## Decyzje, warunki, uzgodnienia, opinie

1	Protokół z narady koordynacyjnej (ZUD)
2	Uzgodnienie projektu przez Dolnośląską Służbę Dróg i Kolei we Wrocławiu
3	Uzgodnienie projektu przez Służbę Drogową Powiatu Świdnickiego w Jaworzynie Śląskiej
4	Decyzja pozwolenie wodnoprawne

dotyczy: **Uzgodnienia dokumentacji technicznej dla zadania pn.: „Budowa drogi gminnej na dz. Nr 212 obręb Krzyżowa Góra w Strzegomiu” w zakresie budowy skrzyżowania z drogą wojewódzką nr 382 – ul. Legnicka**

**Budowa drogi gminnej  
na działkach nr 212 obręb Krzyżowa Góra nr 1 i nr 304 obręb Graniczna  
w Strzegomiu.**

## MAPA DO CELÓW PROJEKTOWYCH

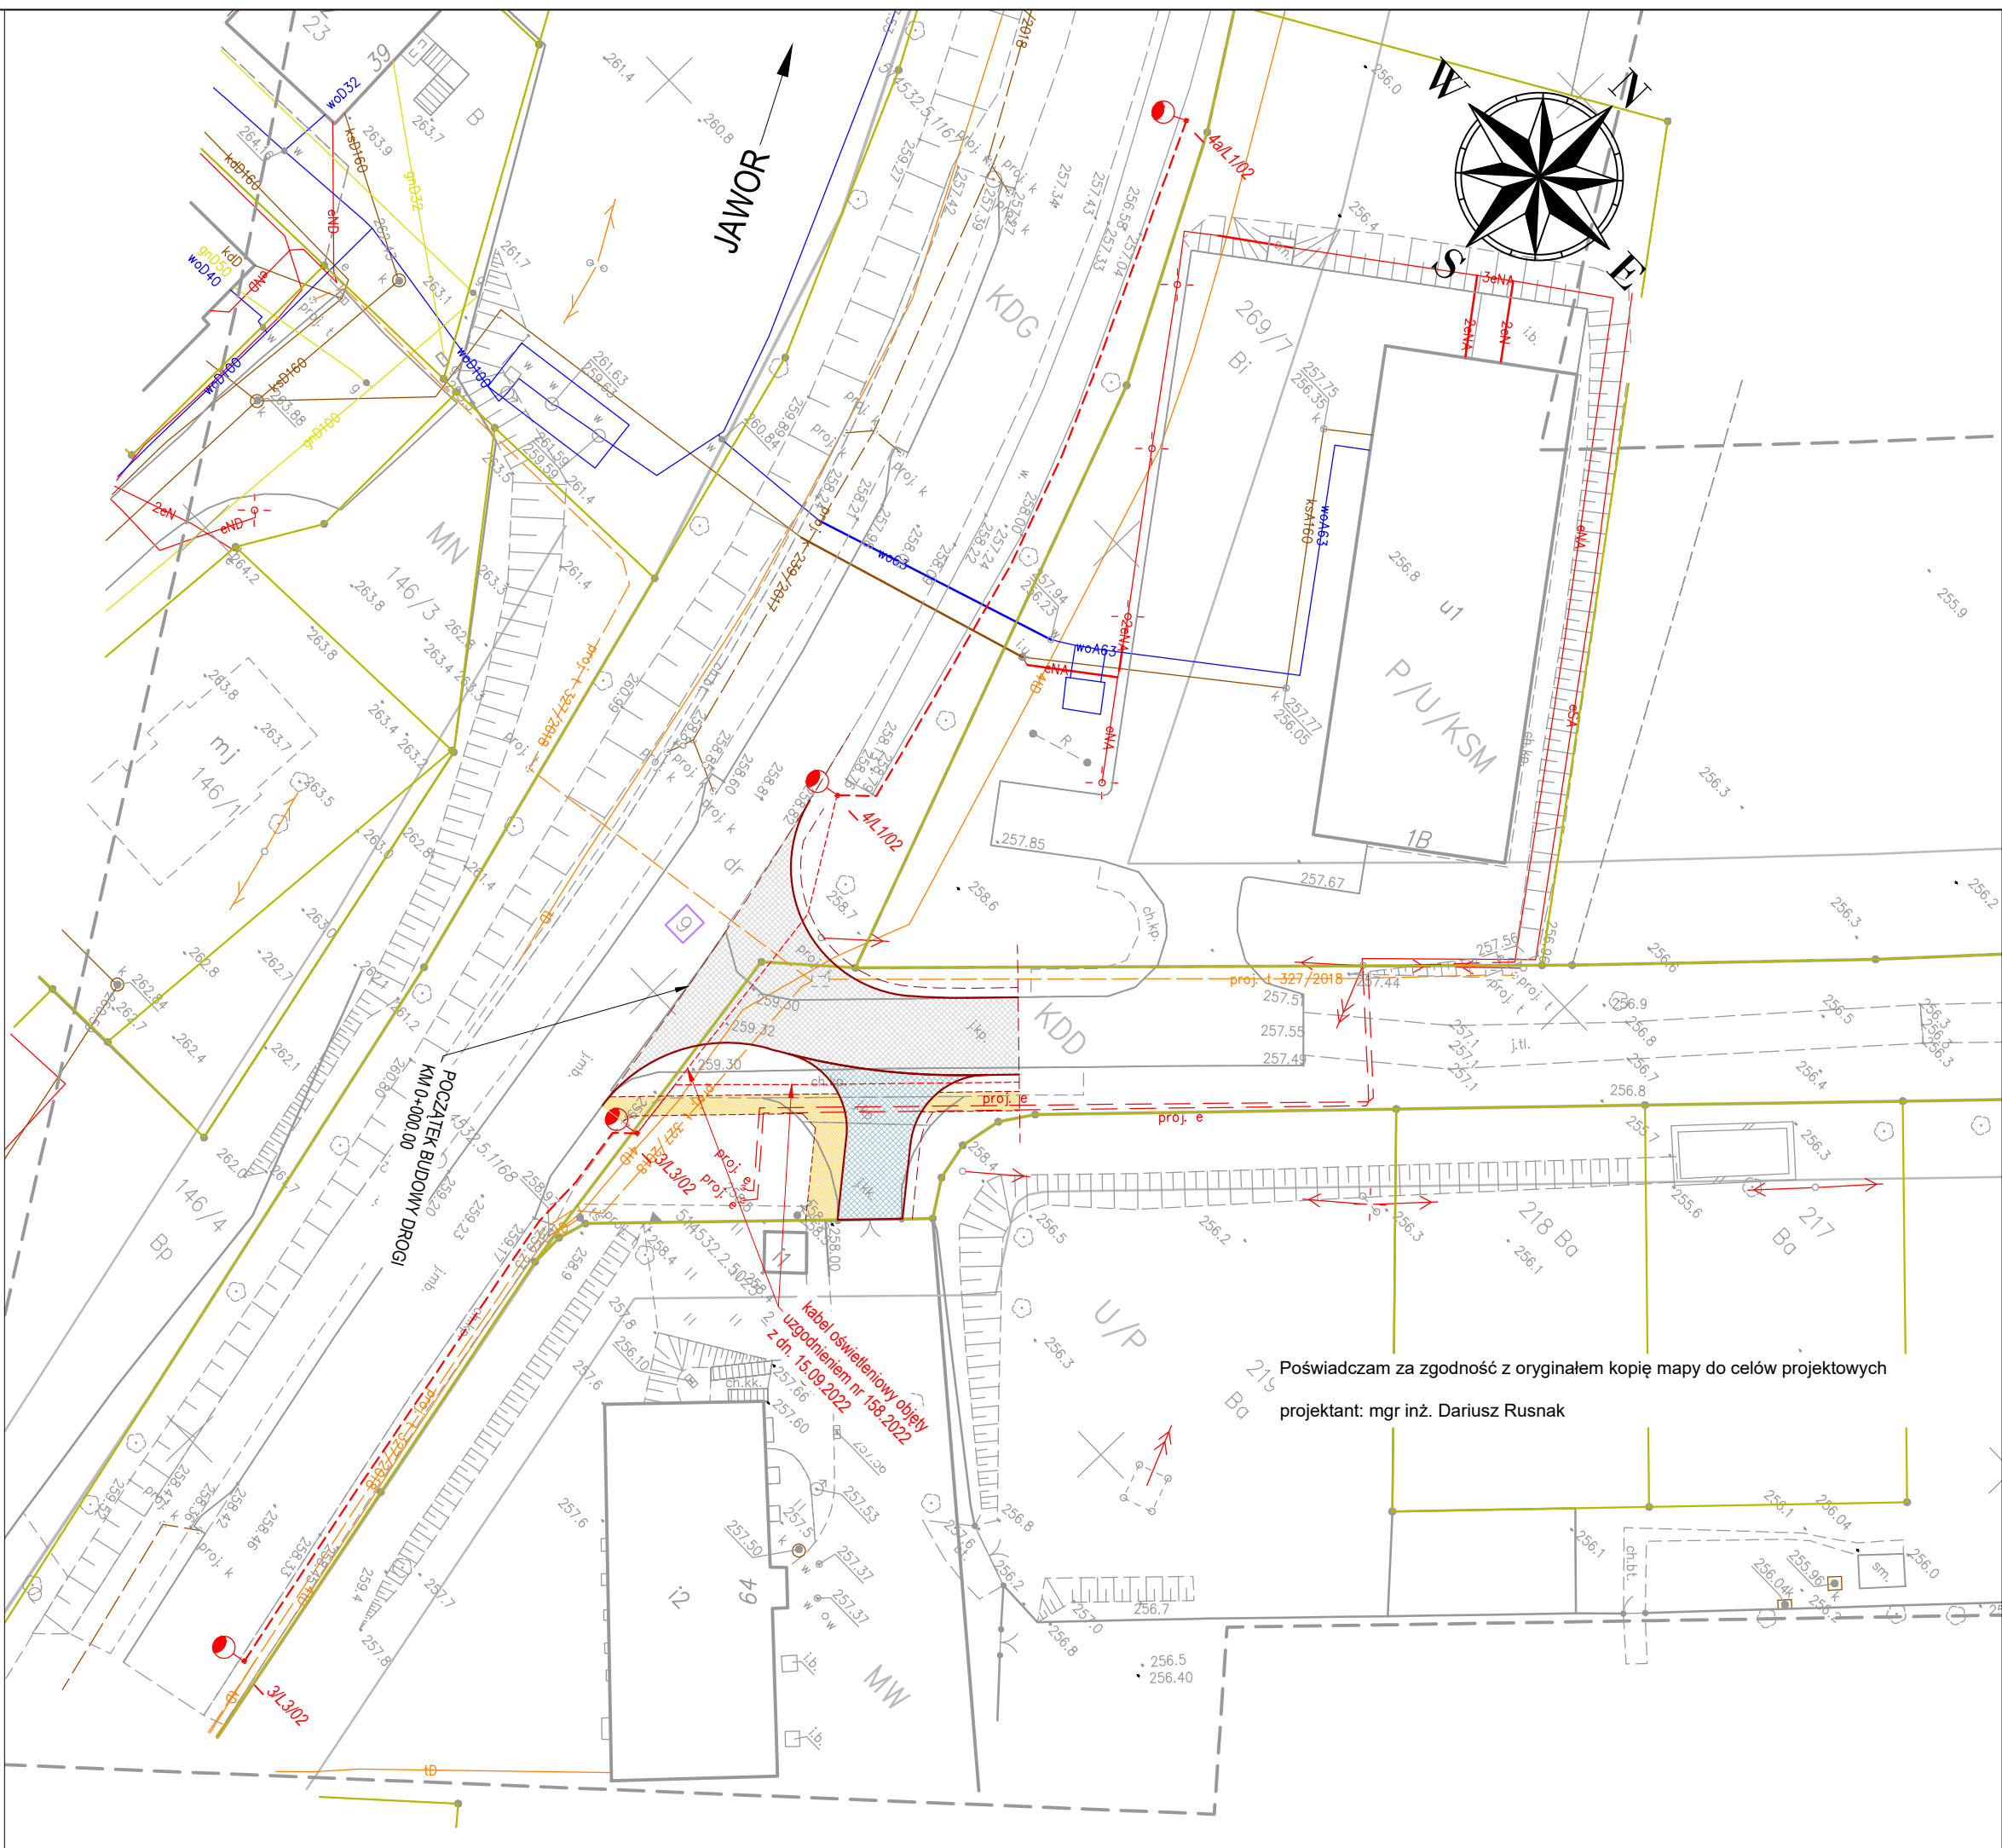
1. Ze względu na duży promień wyokrąglający dla pojazdów skręcających w prawo z wlotu podporządkowanego zaleca się wprowadzenie zabrukowania o mniejszym promieniu i nawierzchni zniechęcającej do przejazdu samochodów osobowych w taki sposób, aby uniemożliwić omijanie pojazdów oczekujących na wykonanie skrętu w lewo z wlotu podporządkowanego.
2. Na podstawie §86 ust. 2 rozporządzenia Ministra Infrastruktury z dnia 24 czerwca 2022 r. w sprawie przepisów techniczno-budowlanych dotyczących dróg publicznych (Dz. U. poz. 1518) „*między oświetlonym a nieoświetlonym odcinkiem drogi projektuje się strefę przejściową o zmieniającym się natężeniu światła.*” Projektowane oświetlenie skrzyżowania dostosować do wymogów ww. przepisów. Projekt oświetlenia w obszarze skrzyżowania wymaga uzyskania uzgodnienia Dolnośląskiej Służby Dróg i Kolei. Budowę oświetlenia należy wykonać wraz z budową skrzyżowania.
